VHF/UHF/SHF-Messplatz nach DJ8ES

UKW-Berichte Heft 1/1995: Seite 13-20, Centronicsansteuerung UKW-Berichte Heft 2/1995: Seite 87-95, Diodendetektor, A/D-Wandler UKW-Berichte Heft 3/1995: Seite 145-151, Synthesizer UKW-Berichte Heft 4/1995: Seite 222-235, Konzept, Interface, Synthesizer, Mischer/LO, PIN-Regler UKW-Berichte Heft 1/1996: Seite 3-16, Diodendetektor, A/D-Wandler, Direktmischer, Netzteil, Software, Kalibrierung UKW-Berichte Heft 2/1996: Erster Korrekturartikel auf Seite 128 UKW-Berichte Heft 3/1996: Zweiter Korrekturartikel auf den Seiten 187-189

Interfacekarte :

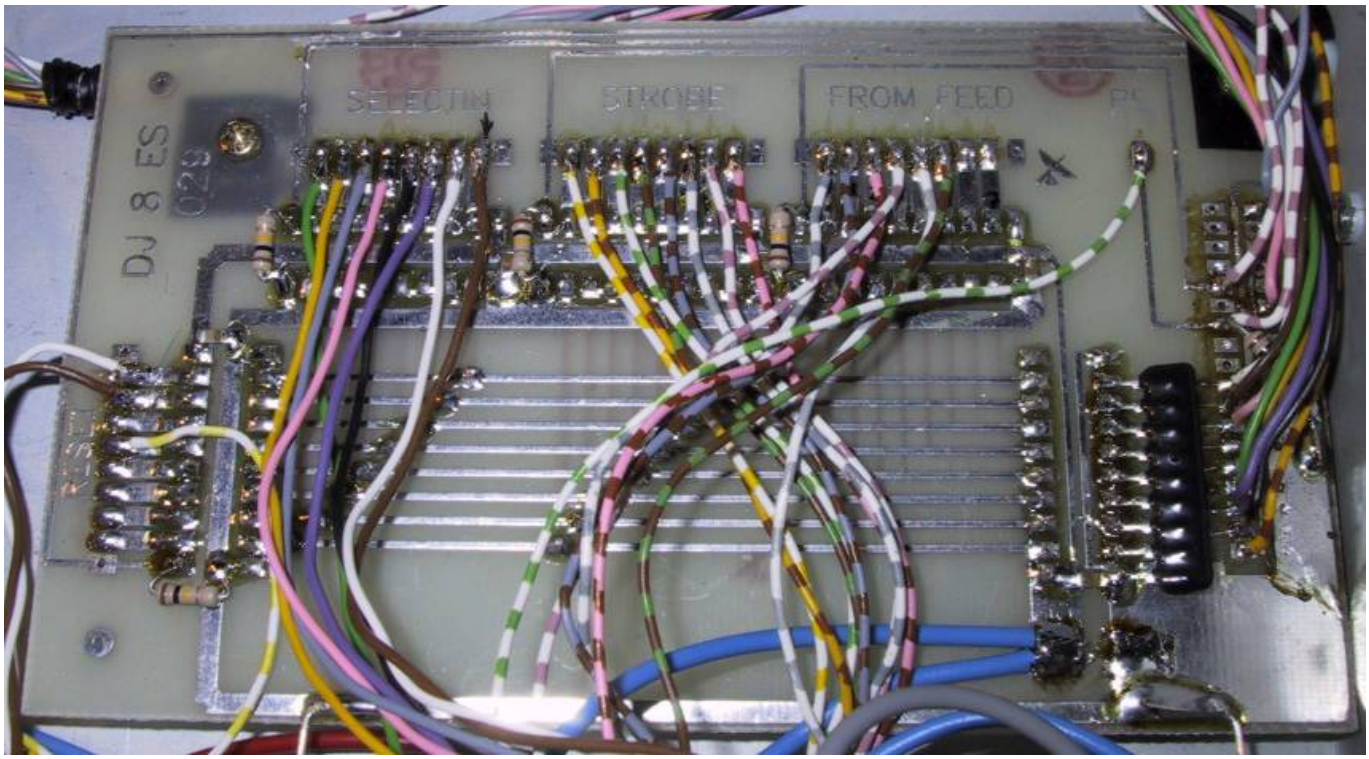
Bei nicht angeschlossenem PC kommt es durch HF zum ungewollten Schalten von Relais. Abhilfe schaffen Widerstände mit 100k an Strobe, Auto Feed, Reset, Sel In und PE nach nach Masse. Der Datenbus D0..D7 kann mit einem Widerstandsnetzwerk aus 8 Widerständen nach Masse abgeschlossen werden.

VCO mit PLL:

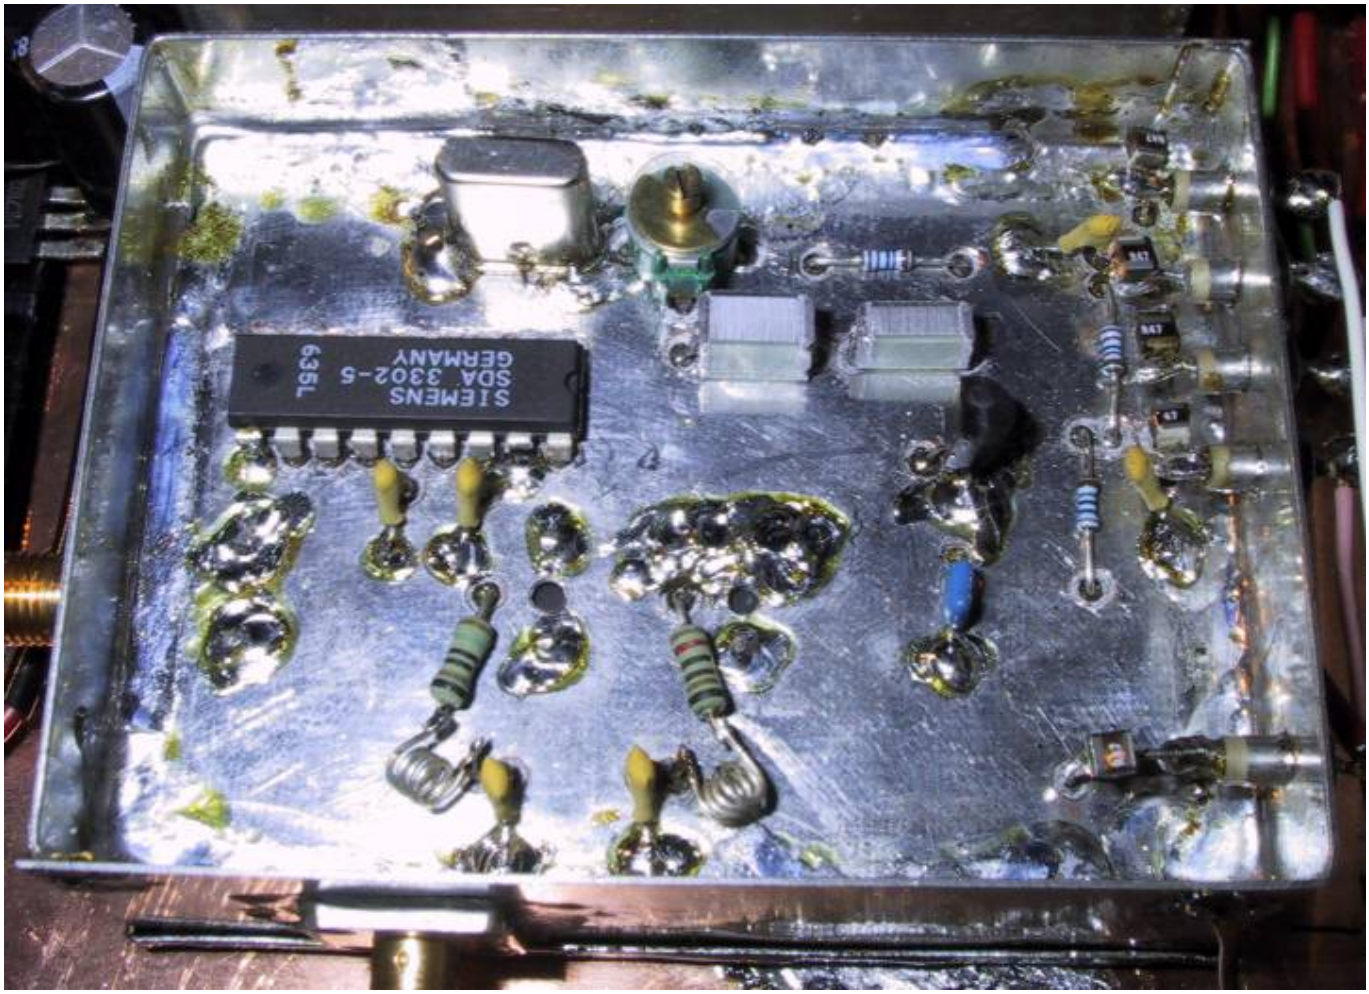
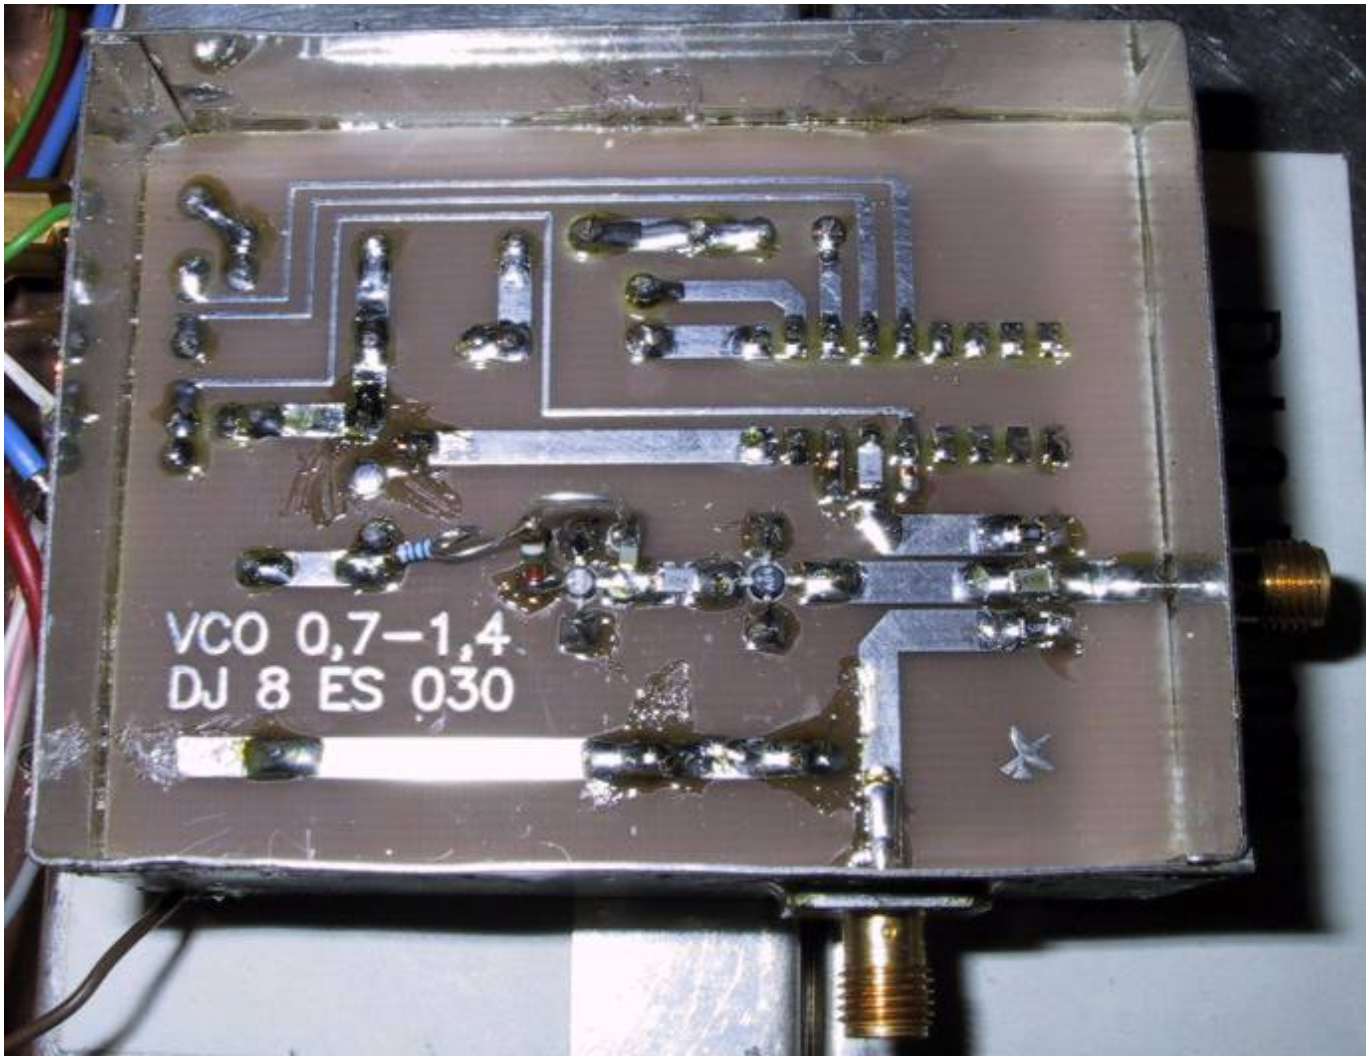
* Im Bestückungsplan ist der Transistor BC549C um 180Grad gedreht eingezeichnet. * Im HF-Teil die SMD-Widerstände mit der Beschriftungsseite zur Leiterbahn hin einlöten. * IC-Pin 1 über 1,5 MOhm nach Masse legen, dann arbeitet die Schaltung stabiler * Die beiden BB621-Dioden sind in der Platine versenkt und werden bündig mit der Masse auf der Unterseite verlötet. * Der Transistor zum einregeln der Abstimmspannung BC549C ist nur bis 30V gespect. Austausch durch einen 45V-Typ z.B. BC547C. * Damit aus dem Oszillator nicht unnötig viel Leistung über den 100nF-Ko nach Masse geleitet wird, kann an dem Widerstandsende zum L hin eine kleine Induktivität durch ein paar Windungen eingefügt werden.

PIN-Dioden-Regler :

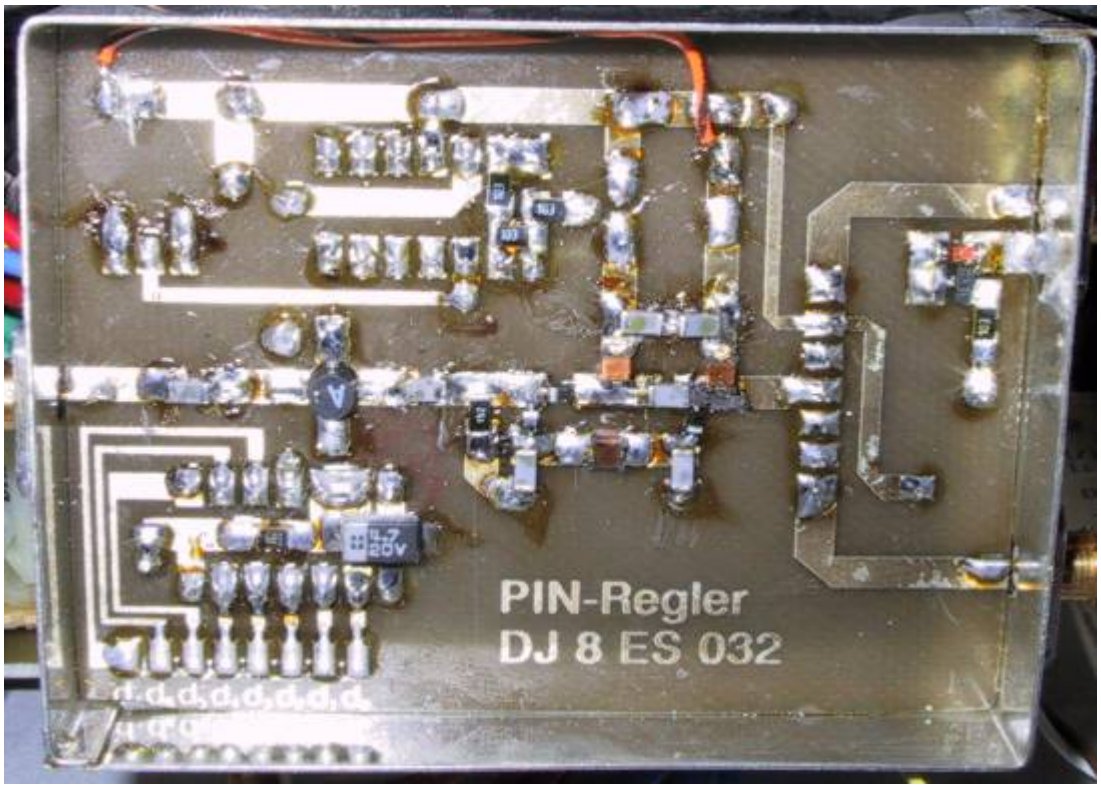
* Kleine Versorgungsschwankungen wirken sich massiv auf die eingestellte Dämpfung aus. Referenzeinstellung am 2k-Zehnerwendel-Poti ändern: 10k auf 5k6, 4k7 bleibt, 2k-Poti bleibt, Versorgung des 10K-Widerstandes nicht aus den 12V extern sondern aus den geregelten 9V des 78L09. * D0..D7 sind im Bestückungsplan vertauscht. * Der SMD-Widerstand auf der HF-Leitung am PIN-Regler von 150Ohm im Schaltplan ist falsch, muss 1k5 heissen. * Die Datenleitungen sollten über

1nF-Dukos abgeblockt werden.

AD-Wandler:

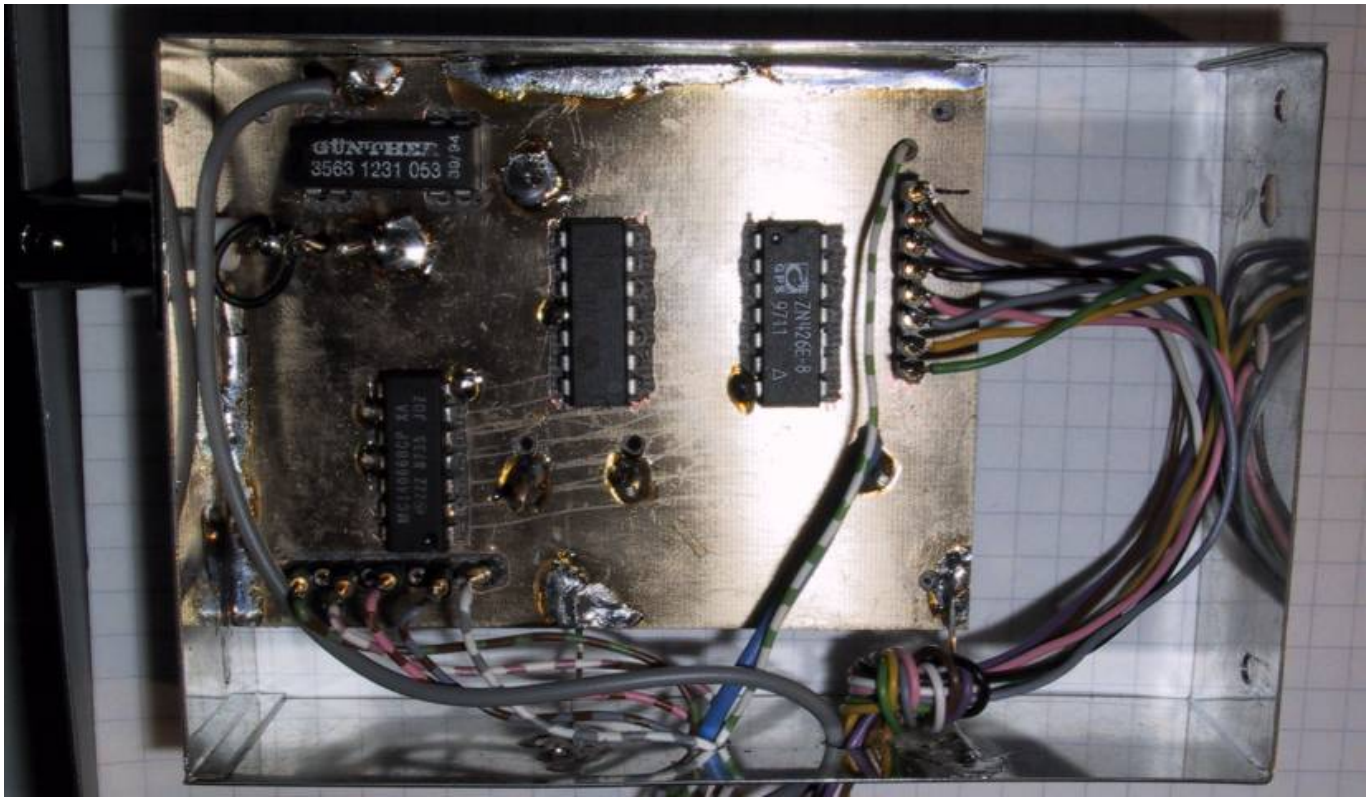
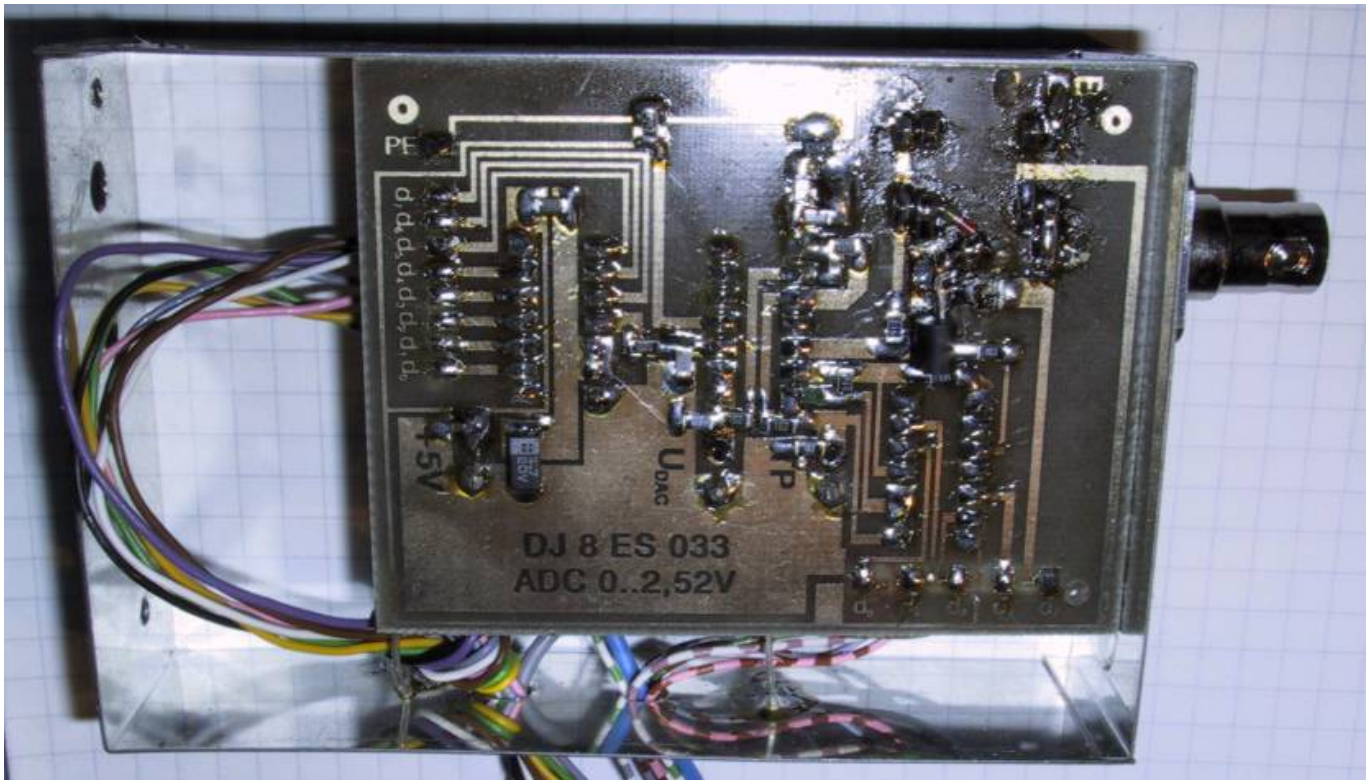
* Spannnungsversorgung des Relais ist mit 12V angegeben, 5 V ist korrekt.

Direktmischer :

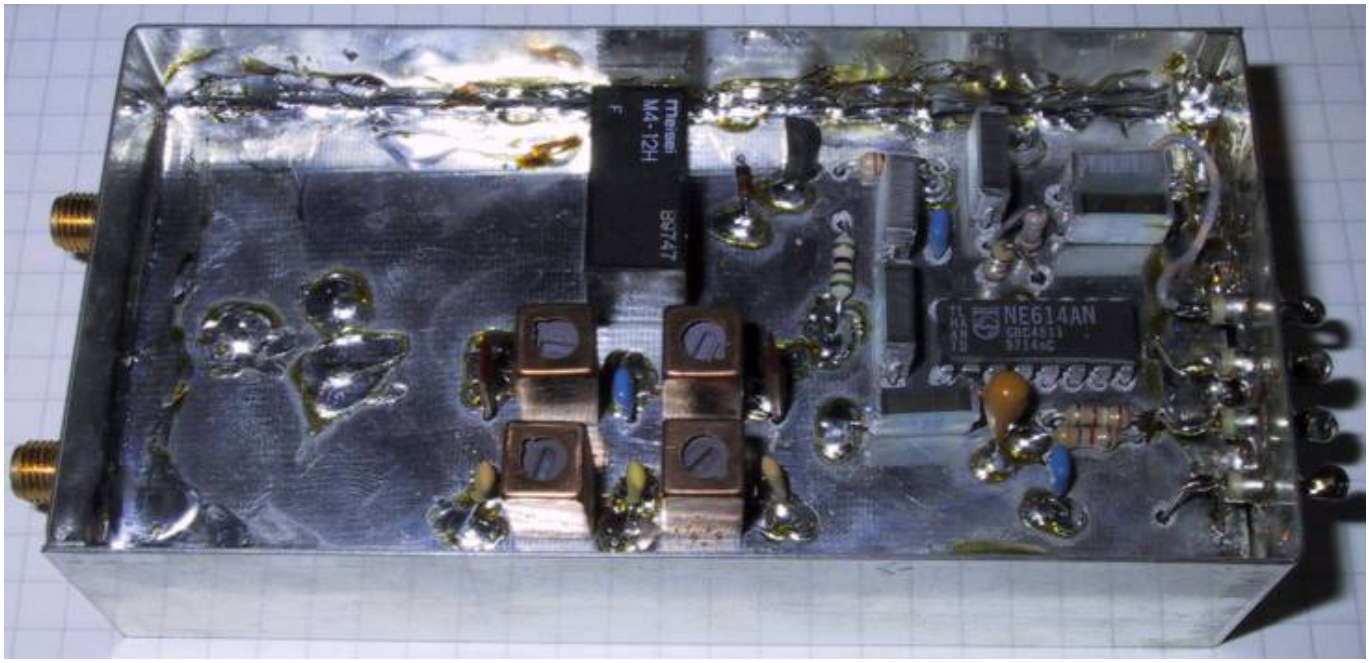
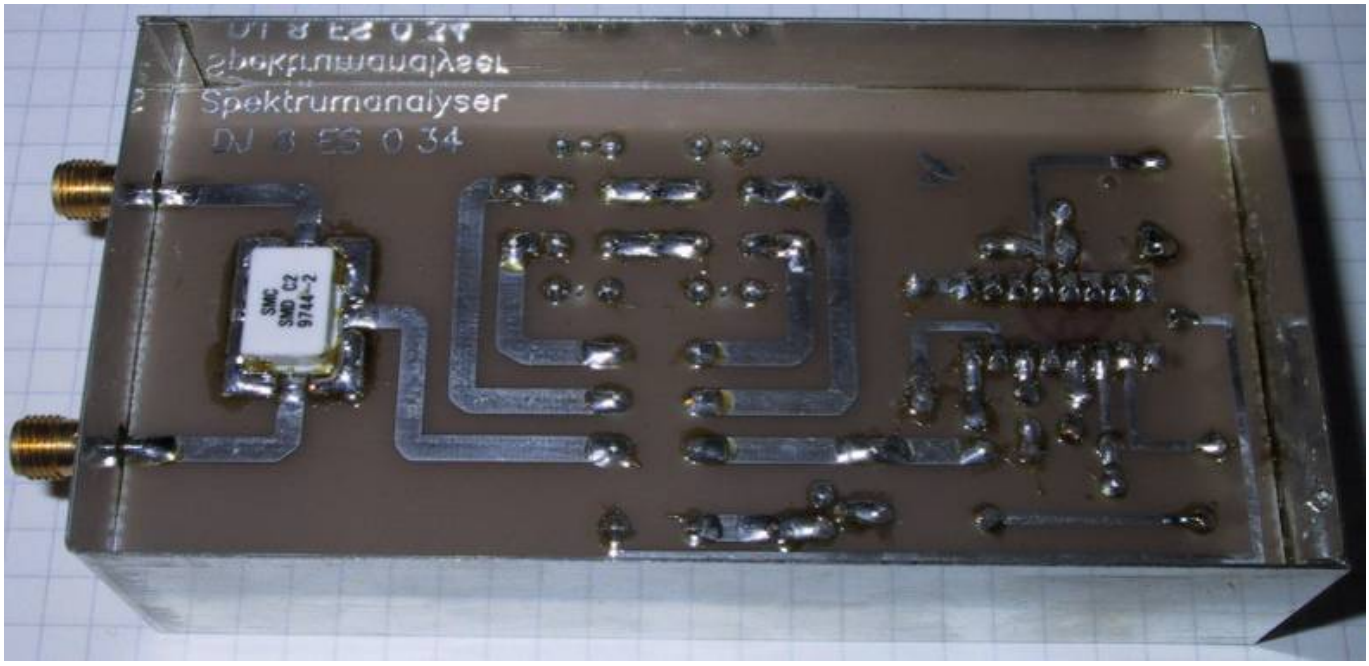
* BV5138 hat weissen Strich und rot/blau, BV5313 hat Zahlenkombination.
